# INFORME SOBRE O PROXECTO DE AUTORIZACIÓN DE VERTEDURAS DA MINA DE SAN FINS, LOUSAME

Vigo, Decembro de 2017

O presente *Informe sobre o proxecto de autorización de verteduras da mina de San Fins, Lousame* foi realizado a petición da Alcaldía do Concello de Muros e a Asociación Verdegaiá, entidades personadas no expediente de solicitude de autorización de verteduras con clave DH.V15.54967 actualmente en trámite no organismo autónomo de Augas de Galicia. Este informe procura contribuir a clarificar diversas cuestións levantadas durante o amplio expediente de referencia, tanto nos sucesivos proxectos, memorias e adendas e restante documentación administrativa que conformou a solicitude inicial sometida a exposición pública, como na resposta ás alegacións e informes anexos.

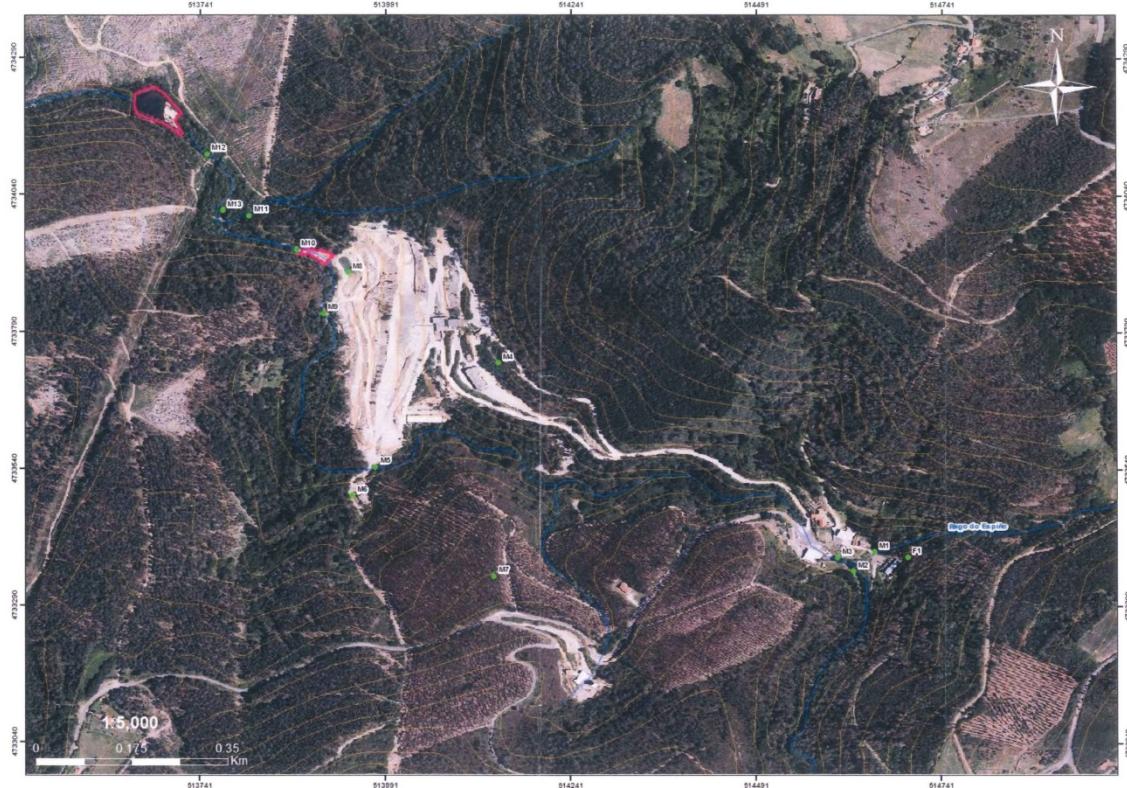
O informe de Macías Vázquez et al. (2017) presenta os datos dunha mostraxe de augas, nun conxunto de puntos que se ilustran na fig. 5 do mesmo (p. 29, fol. 1751 do expediente) e cuxos resultados se presentan nun anexo do Informe. Un primeiro conxunto de puntos (M1, M2, M3 e F1) tómanse na zona de confluencia entre o rego do Portiño (tamén denominado de Froxán ou Revolta, e que o informe identifica incorrectamente como "Rego do Espiño") e rego da Silva (ou de Silvarredonda), zona coñecida como "Chán da Mina" ou lugar das Minas de San Fins. Outra serie de mostras (M9, M10, M12 e M13) tómanse ao paso e augas abaixo da escombeira, unha (M5) tómase no río despois da incorporación das augas residuais procedentes do transversal a 3<sup>a</sup> planta, e un último grupo inclúe mostras tomadas en diversas instalacións e desaugues da mina (M8, M7, M6 e M4).

Na páxina 27 indícase que "El Cd oscila entre 1 y 6 ppb, con media en tomo a 3,6 ppb, Cu oscila entre 2 y 147 ppb y Mn entre 7 y 3998 ppb." Aínda que se superan ampliamente en todos os casos augas abaxo da mina as NCA, o informe conclúe que "*la calidad de las aguas del muestreo realizada por el Laboratorio de Tecnología Ambiental es buena a moderadamente buena.*" Á vista dos datos de presenza de cadmio nos ríos gelegos e europeos, mencionados no *Geochemical Atlas of Europe* e estudos de Álvarez-Vázquez et al. (2017) e Bernárdez et al. (2013), sorprende que, por unha parte, estes niveis non se consideren insólitamente elevados e, por outra, que poidan considerarse compatíbeis cunha caracterización da calidade das augas "*buena o moderadamente buena.*" Reitérase que, á vista dos datos, nos encontramos ante un dos ríos europeos con maiores niveis destas substancias perigosas e que Macías Vázquez e Calvo de Anta (2009: 75), na súa obra sobre *Niveles Genéricos de Referencia de metales pesados y tres elementos traza en suelos de Galicia*, indican que o cadmio é "*uno de los metales más tóxicos que se conocen*" e que, pola sua elevada solubilidade, volatilidade, mobilidade e índice de bioconcentración, fai con que "*concentraciones muy bajas pueden causar serios problemas,*" motivos que precisamente fundamentan a súa inclusión na categoría de substancias perigosas prioritarias.

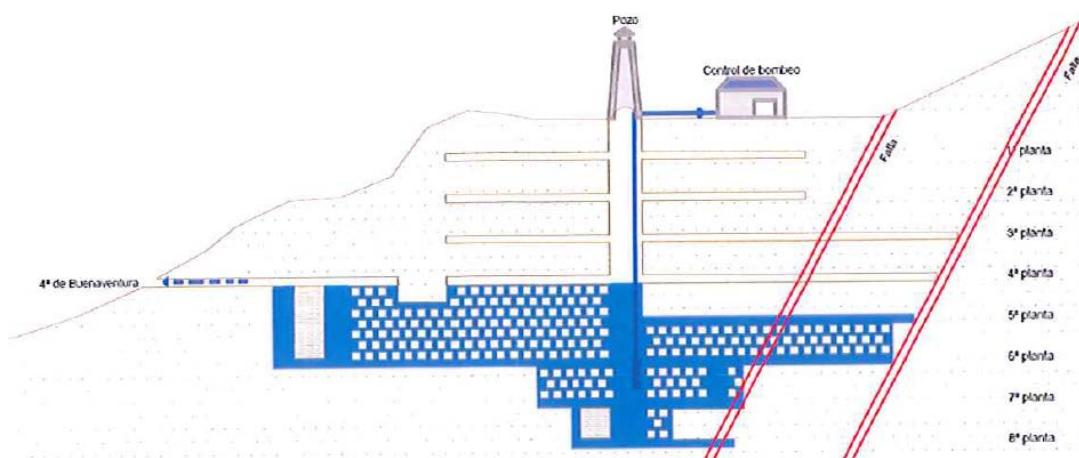
Tendo en conta que as galerías inundadas son as inferiores a 4<sup>a</sup> planta: 5<sup>a</sup>, 6<sup>a</sup>, 7<sup>a</sup> e 8<sup>a</sup>, e que as concentracións medidas por IPROMA a petición da empresa en 6<sup>a</sup> para o cinc foron de 403 µg/L, como explica o equipo de Macías Vázquez et al. que as concentracións de cinc na mostra "del agua de una de las galerías inundadas" presente unha concentración de cinc de 0,6 µg/L segundo as súas análises? Máxime tendo en conta que o desaguado das galerías inundadas se produce na actualidade principalmente pola bocamina "Buenaventura" (T4), con concentracións que segundo as propias analíticas de Macías Vázquez et al. presentan unha concentración de cinc de 596 µg/L.

A conclusión, en forma de pregunta, é evidente: poden ter algo que ver os anómalos valores para o parámetro cinc presentados por Macías Vázquez et al. para as analíticas augas arriba, así como a pretendida caracterización das augas que inundan a mina como carentes de concentracións significativas de cinc, co feito de que o experimento de lixiviación e oxidación achegue como resultados valores mínimos ou indetectábeis para as concentracións de cinc que, en consecuencia, habería que xustificar augas arriba e esconder dentro da mina? Novamente, será o equipo de Macías Vázquez et al. quen deba esclarecer estas circunstancias.

**Figura 3.** Puntos de mostraxe augas arriba sobre as instalacións mineiras do proxecto actual. Fonte: Plano n.º 3 "Instalaciones", *Proyecto de Explotación del Grupo Minero San Fins*, 2009. As liñas vermellas discontinuas correspóndense cos filóns explotados. "b/m" indica bocamina.

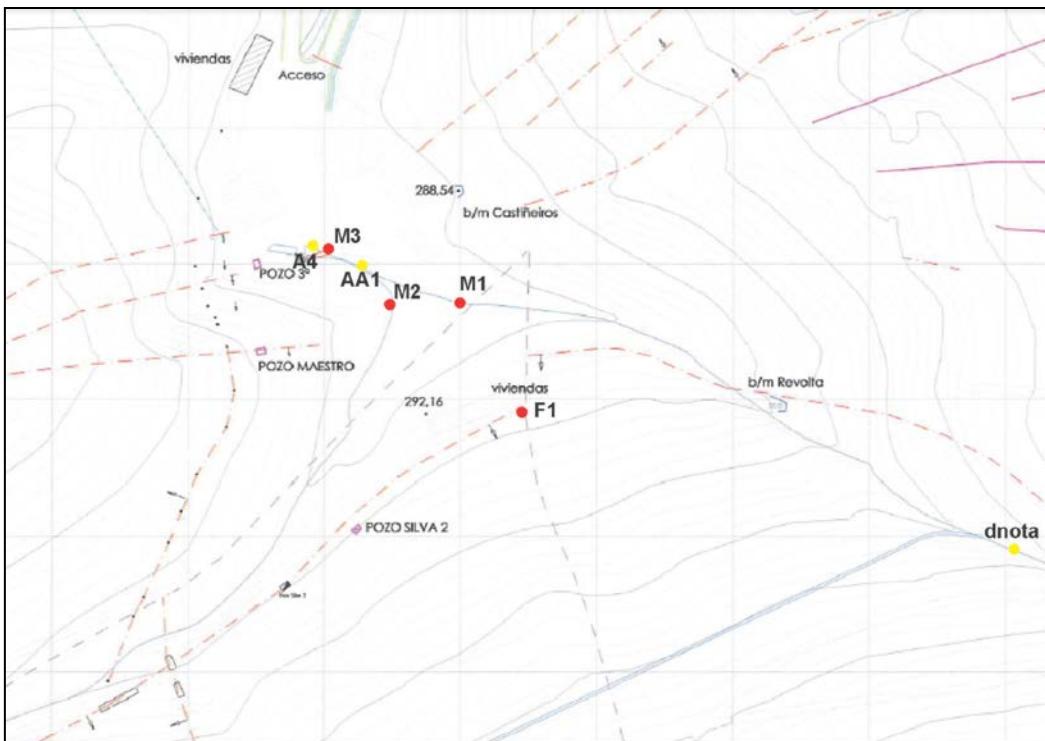
A escasos metros dos puntos onde foron tomadas as muestras M1, M2 e M3 encóntranse tres bocaminas, incluíndo a denominada "Galería Xeral," a cota 283,75 m, que dá acceso á 1<sup>a</sup> planta da explotación e que foi o punto polo que se extraeu a produción ata o seu colapso en 1932. Ao pé da "Galería Xeral" encóntrase o Pozo a 3<sup>a</sup> planta (tamén denominado "Pozo Vello" ou "Pocito") utilizado tamén ate o colapso de labores en 1932. Tamén a escasos metros se encontra o "Pozo Maestro" e intensos traballos a ceo aberto, apreciábeis por exemplo, no oficio e documentación remitida polo Concello de Lousame o 10/06/2016 e informe do arquitecto municipal de 16/06/2015, pola presenza de respiradoiros, gabias e zonas de minería abatidas.

A menos de 100 metros, remontando o rego de Silvarredonda ou da Silva, encóntrase o Pozo Silva 1 e o Pozo Silva 2 e máis traballos a ceo aberto, que chegaron a desviar o cauce natural do río. (ver **Figura 3**) No rego do Portiño ou Froxán encóntrase a bocamina Revolta a 100 metros da mostra M1. Téñase en conta que todas estas instalacións forman parte das contempladas no actual Proxecto de Explotación de 2009, sendo portanto responsabilidade da concesionaria. A continuación reproducése plano de instalacións do proxecto de explotación do Grupo Mineiro con indicación dos puntos de mostraxe.

Por todo o exposto, debe resultar pacífico afirmar que as analíticas tomadas no chamado "Chan da Mina" non poden ser consideradas a efectos de determinar eventualmente un rango de fondo naturais de metais, unha vez que se trata de augas suxeitas ao impacto da acción antropoxénica mineira desde 1884, data na que se expide a primeira concesión neste preciso punto, e ata a actualidade. Pola contra, existen tramos augas arriba deste punto nos que non hai constancia de actividade mineira algúnhia. En relación ao punto seleccionado polo laboration "dnota" de 22/06/2016, cumpre apuntar igualmente que está inmediatamente ao carón das labores superficiais da zona de explotación "Revolta" e tamén augas abaixo doutra galería de desague mineiro contemplada no actual proxecto de explotación (o Transversal "Susana"). Deste xeito, tanto para seleccionar eventuais estacións de mostraxe indicativas da calidade das augas antes do seu contacto coa zona de explotación mineira como para unha eventual determinación do fondo natural de metais, débese garantir que os puntos escollidos atenden ás metoloxías científicamente validadas e teñen en conta tanto as instalacións mineiras descritas no actual proxecto de explotación como os antecedentes mineiros da zona.

**Figura 4.** Zonas de escombreira, galerías de desague e zona de filóns explotados, con indicación de pozos, bocaminas e tallos a ceo abierto. Nota: as liñas vermellas e lilás indican os filóns traballados.

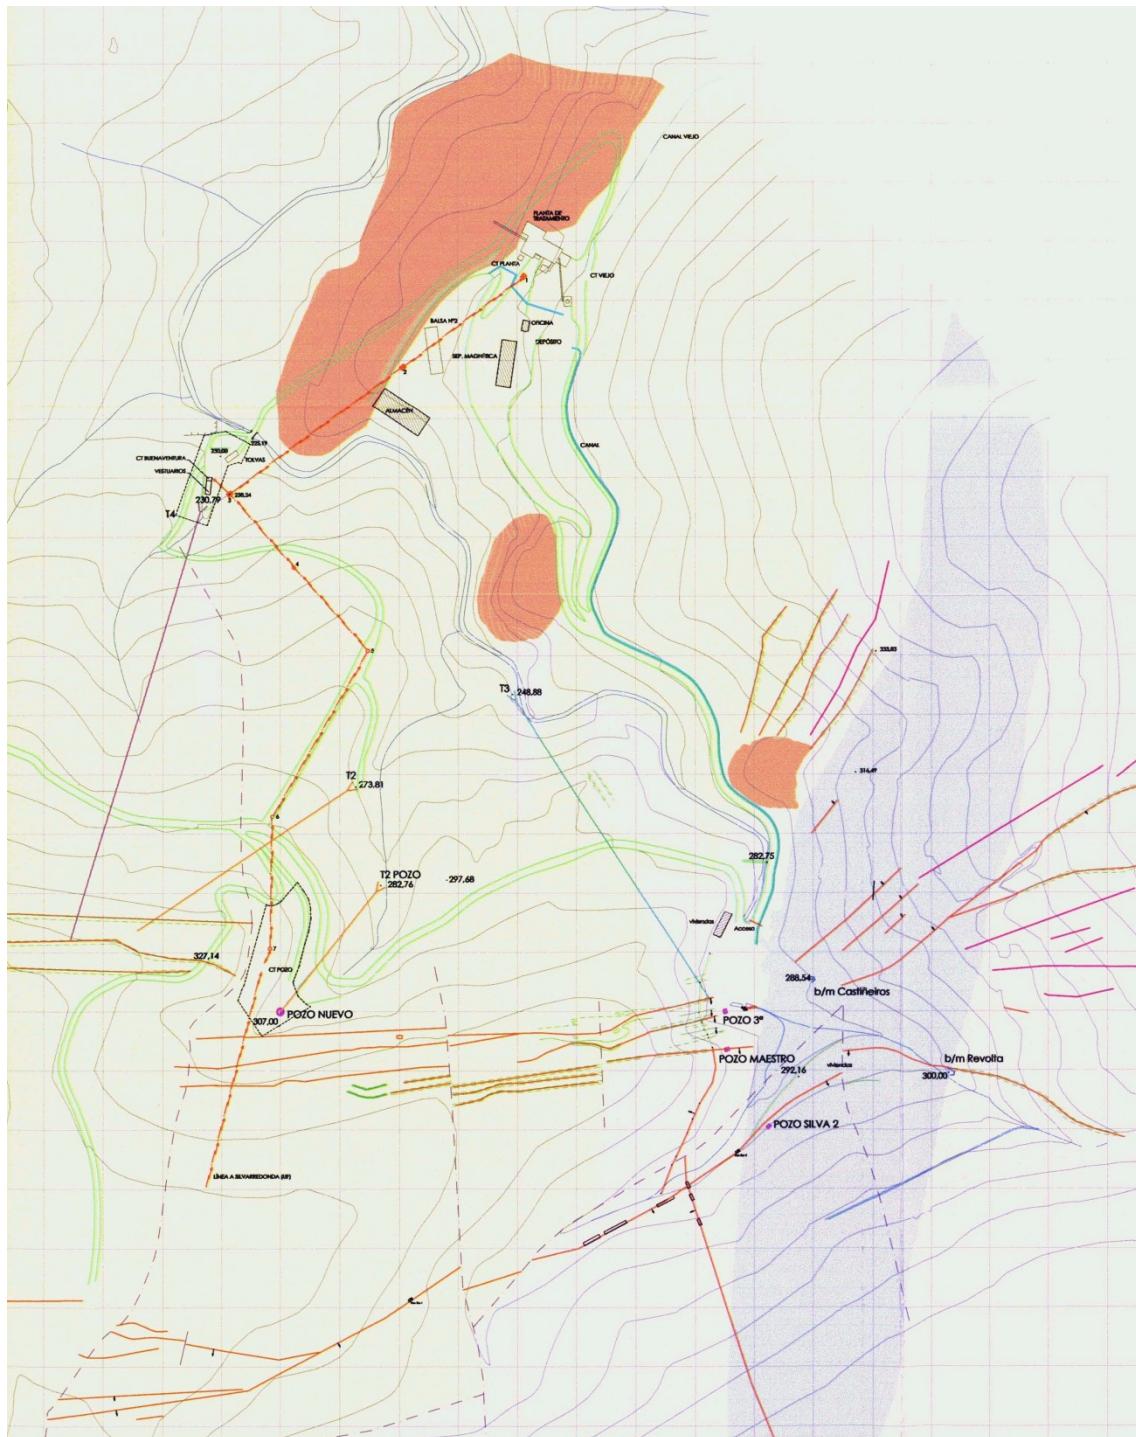
Por outra parte, o estudo dos labores mineiros do grupo que forma o conxunto de concesións ofrece datos adicionais para valorar os impactos antropoxénicos en relación a un eventual fondo xeoxénico. Á vista da distribución dos filóns mineralizados (ver **Figura 4**), estes sitúanse principalmente ao leste (augas arriba, por tanto) das instalacións actualmente en uso (planta de concentración, escombreira principal, balsas de decantación, etc.), mentres que non se ten constancia da existencia de filóns mineralizados de relevancia precisamente nas zonas do río onde se presentan niveis maiores de contaminación por metais pesados. Isto é, se os niveis de metais pesados (particularmente de cadmio, cobre e cinc) no río gardasen realmente relación coa influencia das zonas mineralizadas (o que podería indicar a existencia dun fondo natural de metais), cabería esperar encontrar as concentracións más elevadas inmediatamente despois do paso do cauce por estas. Considérense, por exemplo, os filóns "Silva" e "Revolta", que transcorren de forma praticamente paralela aos regos de Silvarredonda e Portiño-Froxán, con

Únenselles as galerías transversais T2, T2 Pozo, T3 e T4 ("Buenaventura"), utilizadas para o desaugue de drenaxes ácidas de mina. En laranxa as zonas de escombreira.

**No entanto, a distribución espacial dos niveis de concentración destes metais ilustra que é o tránsito do cauce polas zonas de emisións antropoxénicas más evidentes (particularmente os transversais de desaugue de drenaxes ácidas de mina e as tres áreas de escombreira) o que marca a superación dos límites legais das NCA, e que só diminúen progresivamente augas abajo da explotación polos procesos de dilución e precipitación.** Tanto o esquema do xacemento incluído na páxina 12 do informe de Macías Vázquez et al. (extraído do estudo do IGME) como o plano de maior detalle que aquí se reproduce ilustran esta cuestión (**Figura 4**). O mesmo plano ilustra como a zona na que se tomaron as mostras de referencia para augas arriba (o "Chan da Mina") é en efecto a "zona cero" da actividade mineira, desde onde se realizou a extracción e desaugue durante a maior parte da historia da explotación.

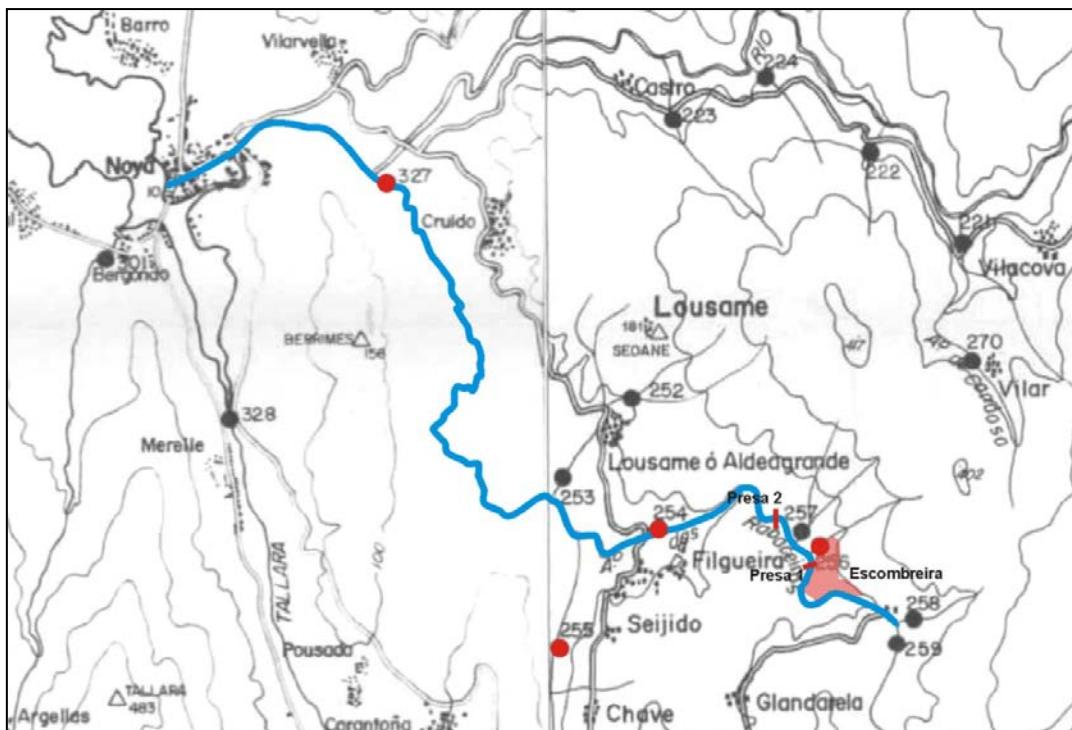
A propia explicación do IGME identifica por tanto esta concentración aluvial de metais non con procesos naturais a escala xeolólica, senón cunha fonte claramente antropoxénica: a mina de San Fins. O mesmo acontece para os puntos situados no plano da seguinte folla, a n.º 120 (Padrón), na que tamén se indica que: "*los únicos valores altos en contenido corresponden al drenaje del área de San Finx y de otra zona, al Norte de la misma que presenta valores anómalos en casiterita [sulfuro de estaño] con una muestra con 345 g/t*" (id.).

A **Figura 6** mostra o plano dos puntos das follas 119 e 120 presentados na memoria do IGME, mentres que a **Táboa 5** mostra as concentracións mineralóxicas das mostras de batea tomadas das cunca do río San Fins / Rego das Rabaceiras. En negrito indícanse as mostras tomadas no cauce principal da cunca. **Tal e como explica a propia memoria do IGME, as concentracións de metais no río San Fins / rego das Rabaceiras (mostras n.º 327, 254 e 255) para diversas especies metálicas débese á contaminación procedente da explotación da Mina de San Finx** (desaugue de augas ácidas de mina con dilución de metais pesados, vertidos procedentes da planta de tratamiento e lixiviados das propias escombeiras). Destácase tamén o rego da Cernadela (n.º 256), ao que verten as augas de escorrega da escombeira, mentres que os dous regos que, á súa unión, forman o río de San Fins / rego das Rabaceiras (o de Froxán e o de Silvaredonda), augas arriba das escombeiras, mostran concentración moi inferiores, a pesar de estaren igualmente en zonas con filóns mineralizados que foron obxecto de labores mineiras por parte das concesionarias.

**Figura 12.** Plano da balsa de decantación final (fol 123, expt. DH.A15.27802).

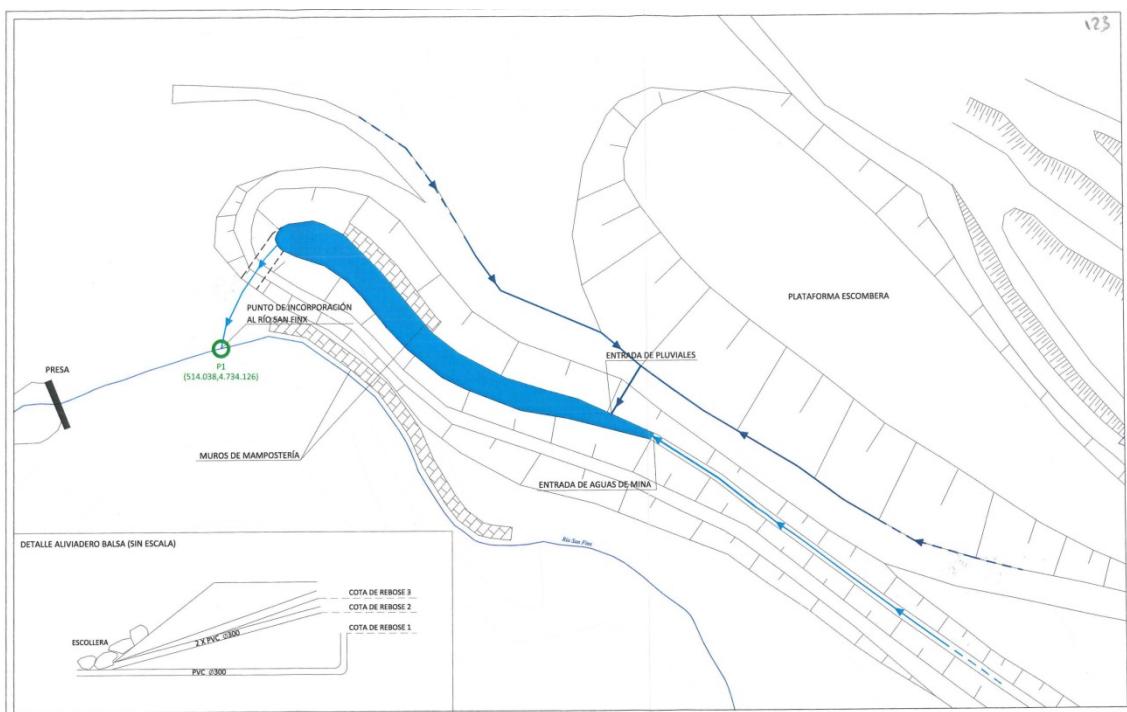
Isto é, o "tratamento" inicial previsto para as augas ácidas de mina, "perfectamente limpia," era dosificar un floculante co único obxecto do "decantado [de] las arenas en suspensión que puedan llevar, ya que sus otras condiciones naturales no sufren ninguna alteración", verténdose directamente ao río: "En condiciones normales el agua fluirá directamente a cauce." Os puntos de vertedura a carón da T4 poden observarse nos Planos 2 e 3 da memoria inicial. Mentre tanto, as augas de mina resultantes de achique forzado desde o Pozo Novo non serían obxecto de ningún "tratamento", verténdose directamente ao Dominio Público Hidráulico.
